# 土砂流入小委員会 ニュースレター

No.10

## 釧路湿原 自然再生協議会

平成19年10月10日(水)「第10回 土砂流入小委員会」が開催されました。

【「施工性と維持管理の面で優れている」、「規模が最も小さく土を使用しないことから環境への影響が小さい」、かつ、「最も安価」な「第4案：粗朶束+杭樁構造」を有力案として抽出した。

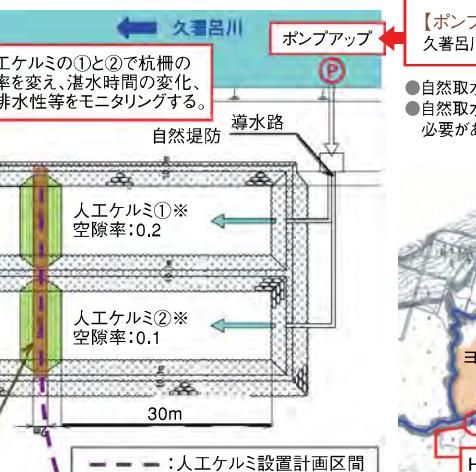
●上流側の農地は1年に1回か2回冠水するが、この場所に土砂溜めをつくると排水の状態が悪くなるのではないか。

●実験としては面白いが、実際上の効果はあまり期待できないのではないか。

●久喜呂川の直線河川の下流端は、土砂の堆積により久喜呂川の河道が無くなっている。ここは、ポンプアップなどしなくとも、ちょっとした出水ですぐに溢れるところである。

●動力で力をあげても、確かな量をあげることはできないと思う。もし少し現実的な方法でないか。例えば、久喜呂川の水を左右に分けて、水の流れを同等にする方法はどうか。

●自然堤防がある程度切り下げ、そこから実験水路に濁水を導く構造にしてはどうか。

●条件を均一化しないと、データを比較することができなくなり、データを使いつらくなる。試験施工後の方針はデータを踏まえて見直すことでもできるので、今年はデータの取得に主眼を置いてポンプアップする案とした。

●ポンプアップしない場合、2本の水路に流れ込む濁水をコントロールすることができなくなり、データの比較を行うこともできなくなることが課題だと考えている。

●実施計画の中で、目標とともに最終的な形状が概ね決まっている。それをいかなり実施するのではなく、データを取得し、順応的管理の考え方に基づいて進めていきたいと考えている。データによっては、配置計画を見直すこともあり得る。

●また、久喜呂川の水位上昇が限られるので、自然溢水では水路に入る量も限られてしまう。ポンプアップにより計画的に水を入れた方がデータを取得しやすいという利点がある。

●自然溢水すると、モニタリングは洪水待ちになり、どの程度時間がかかるのか分からないという点が課題だと考えた。
